<p>ALCALDÍA MAYOR DE BOGOTÁ D.C. GOBIERNO SEGURIDAD Y CONVIVENCIA Fondo de Prevención y Atención a Emergencias</p>	<b>CONCEPTO TÉCNICO SOBRE NECESIDAD DE ESTUDIOS DETALLADOS DE AMENAZA Y RIESGO POR FENOMENOS DE REMOCIÓN EN MASA DENTRO DEL TRÁMITE DE LICENCIA URBANÍSTICA</b>	Código:	<b>GPR-FT-10</b>
		Versión:	<b>03</b>
		Código Documental:

1.1 CONCEPTO TÉCNICO No. CT:	CT-6403
1.2 ÁREA:	Técnica y de Gestión
1.3 COORDINACIÓN:	Investigación y Desarrollo
1.4 REFERENCIA CRUZADA RADICADO FOPAE:	2011ER17666
1.5 RESPUESTA OFICIAL No.	RO-53349

2.1 SOLICITANTE:	CURADURÍA URBANA No. 1
2.2 PROYECTO:	Tv. 3 No. 83 - 28
2.3 LOCALIDAD:	2. Chapinero
2.4 UPZ:	88. El Refugio
2.5 BARRIO O SECTOR CATASTRAL:	Los Rosales
2.6 DIRECCIÓN:	Transversal 3 No. 83 - 28 (*)
2.7 CHIP:	AAA0093RFCX
2.8 MANZANA CATASTRAL:	25
2.9 PREDIO CATASTRAL:	03
2.10 ÁREA (Ha):	0.1629 (**)
2.11 FECHA DE VISITA: FECHA DE EMISIÓN:	Enero 17 de 2012 y Febrero 21 de 2012 Marzo 23 de 2012

Figura No. 1. Localización General del proyecto ubicado en la Transversal 3 No. 83 - 28, en el Plano Normativo de Amenaza por Remoción en Masa del POT (Decreto 190 de 2004).

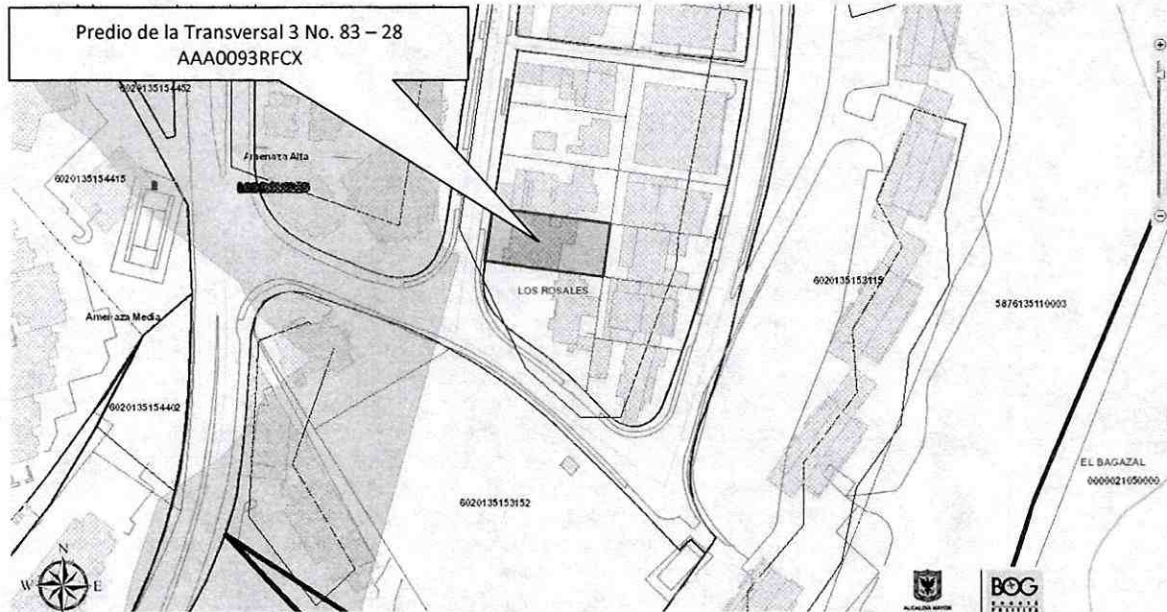
Conforme con el plano normativo de “Amenaza por Remoción en Masa” del Plan de Ordenamiento Territorial de Bogotá - POT, el sector donde se localiza el proyecto ubicado en la Transversal 3 No. 83 - 28, de la Localidad de Chapinero, se encuentra en una zona de AMENAZA MEDIA por procesos de remoción en masa (Figura No. 1).

Fotografía No. 1. Predio en donde se desarrollará el proyecto, ubicado Transversal 3 No. 83 - 28 de la Localidad de Chapinero.

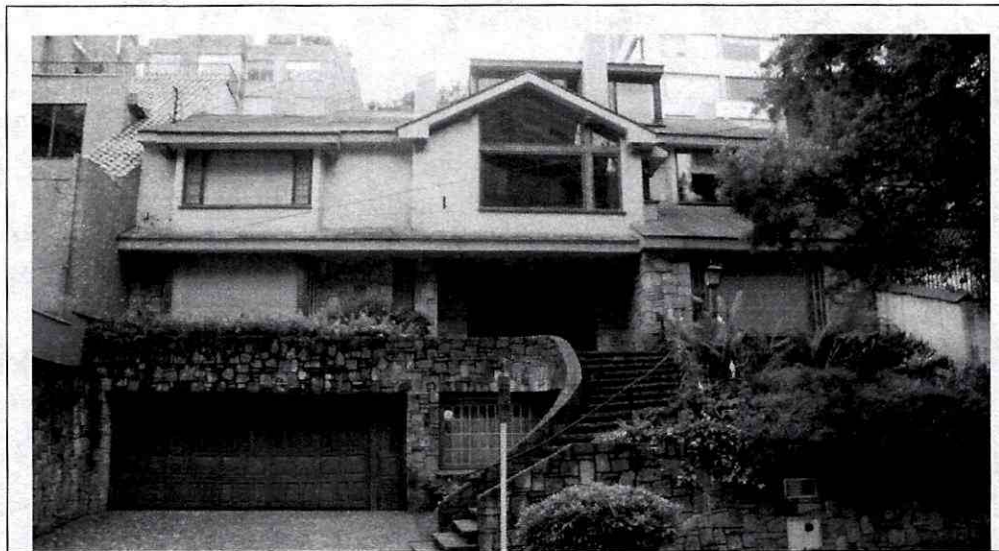
La zona donde se busca desarrollar el proyecto corresponde con uso de suelo urbano con edificaciones de tipo residencial. Es un sector consolidado con densidad de construcción alta, contando con vías pavimentadas (ver Fotografías No. 1 y 2); así mismo, las vías del sector cuentan con sistemas de drenaje para el manejo de escorrentía superficial, que se conectan con la red de alcantarillado pluvial; también cuenta con un sistema de

En el momento de la visita técnica en el predio objeto del presente concepto técnico, se encontró que en el predio donde se emplazará el proyecto, hay una construcción de tres niveles en mampostería simple y sin evidencias de afectación por procesos de remoción en masa activos, ni de carácter local en su interior, ni de carácter general en la ladera o zonas aledañas al predio evaluado.

En el momento de la verificación de campo realizada a la zona del proyecto ubicado en los predios de la Transversal 3 No. 83 - 28, no se evidenciaron procesos activos de inestabilidad que involucren el área del proyecto. Dadas las características del predio y de sus características geológicas, se recomienda que se adelante en los estudios geotécnicos pertinentes, además de una adecuada caracterización física y mecánica de los materiales, la formulación de medidas y recomendaciones apropiadas que permitan garantizar en todo momento taludes de excavación estables y obras de contención seguras y confiables, ofreciendo no solo condiciones de estabilidad para el proyecto sino también para las edificaciones e infraestructuras aledañas.
